ACTA No.	
TEMA	Instalación de macetas		
FECHA	Marzo 25/2025		
HORA	9:30 am		
LUGAR	Centro		
DEPENDENCIA RESPONSABLE	SECRETARÍA DE SERVICIOS PÚBLICOS Y MEDIO AMBIENTE

El 25 de marzo, se llevó a cabo un recorrido seguimiento y control en el centro de la isla con la participación del personal designado por la Secretaría de Servicios Públicos y Medio Ambiente, personal de apoyo de la Secretaría de Seguridad y Convivencia y el equipo contratista del Convenio CD-SGE_0020-2024 CO1.PCCNTR.7030654.El objetivo de esta actividad fue verificar el cumplimiento de los aspectos técnicos del contrato, incluyendo el estado y la ubicación de las macetas, así como el cumplimiento de las obligaciones establecidas dentro del contrato en mención. Para ello, se constató que las macetas instaladas estuvieran en los lugares indicados conforme a los planos revisados, los cuales fueron verificados a finales de 2024.

SECTOR AV PROVIDENCIA

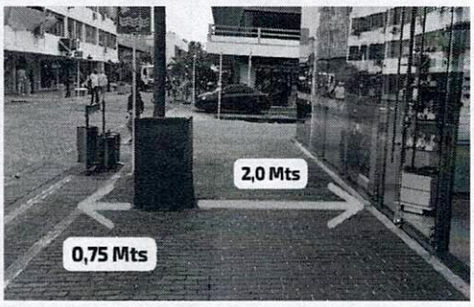
El recorrido inició en el **sector de la Av. Providencia** (por los lados del cañón de Morgan), en la cual se encontraron **5 macetas** ya instaladas, las cuales se encontraban ubicadas a 0,75 M de distancia desde el borde del andén y dejando un espacio de circulación peatonal de 2,0 M, como se ilustra a continuación.

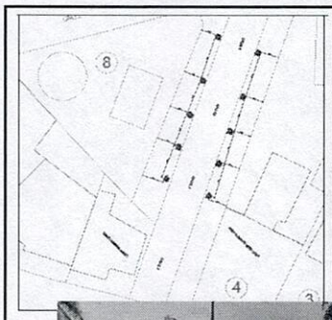
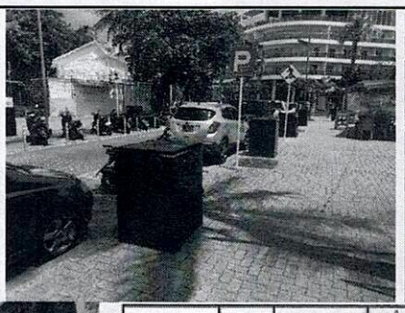
En la Calle 3, en el sector de la Avenida Duarte Blum, se encontraron 7 macetas instaladas: 3 en el andén del almacén JR y 4 en el andén del almacén Guapachoso. Cabe destacar que, según el plano, en este sector deberían estar instaladas 6 unidades.Las macetas estaban ubicadas a una distancia de 0,38 metros desde el borde del andén, dejando un espacio de circulación peatonal de 5,20 metros.

SECTOR CALLE 2

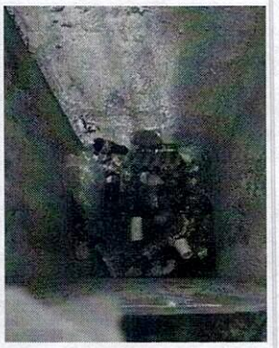
En la Calle 2, en el sector de la Mezquita, se encontraron 5 macetas instaladas, aunque según el plano deberían ser 6 unidades en este sector. Las macetas estaban ubicadas a una distancia de 0,38 metros desde el borde del andén, dejando un espacio de circulación peatonal de 5,20 metros.

Imagen 1

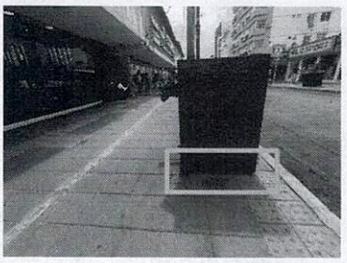
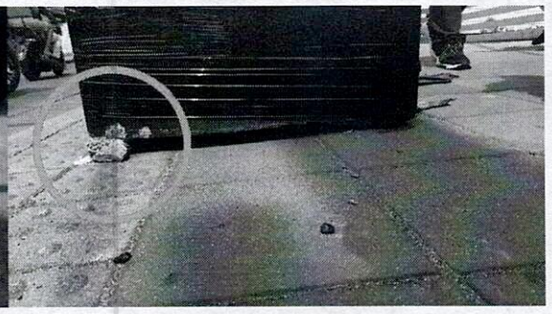
- Las losas podotáctiles son elementos especialmente diseñados para los espacios urbanos con el fin de facilitar la movilidad de las personas con discapacidad visual. Gracias a estas losas, quienes tienen dificultades de visión pueden transitar con mayor seguridad, ya que su diseño indica si pueden continuar su camino (imagen 1) o si deben tomar precaución (imagen 2).Por lo tanto, es fundamental que las macetas no obstruyan estas señalizaciones en el piso, garantizando así la accesibilidad y el desplazamiento seguro de las personas con discapacidad visual.

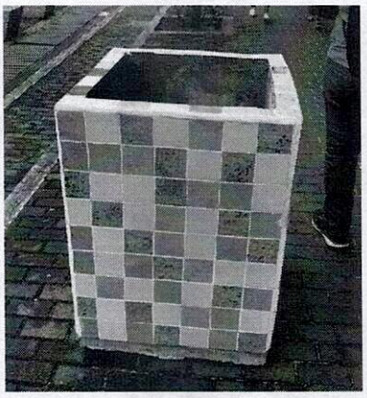
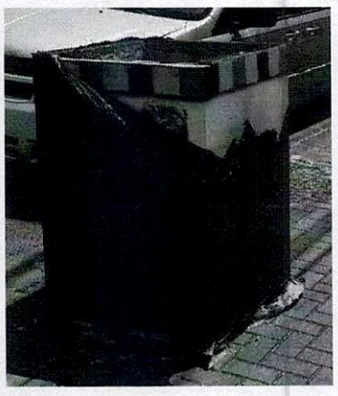
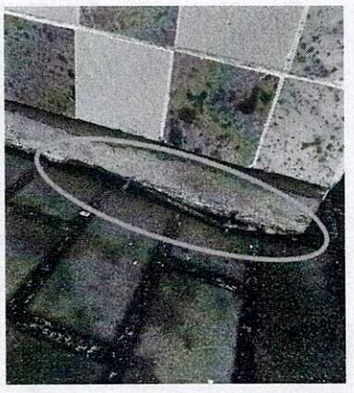
- Al momento de fundir las macetas, no se ha tenido la precaución de nivelar la base de todas las macetas, a raíz de esto, Se observo que algunas están desniveladas y eso es un riesgo ya que en específico 2 de ellas están pandeadas en la parte inferior y con sólo generar una fuerza mínima, se mueven sobre su propio eje, lo que quiere decir que al momento de llenarla con la tierra que debe llevar para poder sembrar la planta, este peso se inclina hacia un solo lado y sin ninguna dificultad alguien la podría empujar y hacer que cayera causando daños. Adicional a esto, otras tienen un nivelador bastante particular, el cual no puede ser la solución de un profesional para poder darle solución a un inconveniente tan delicado.
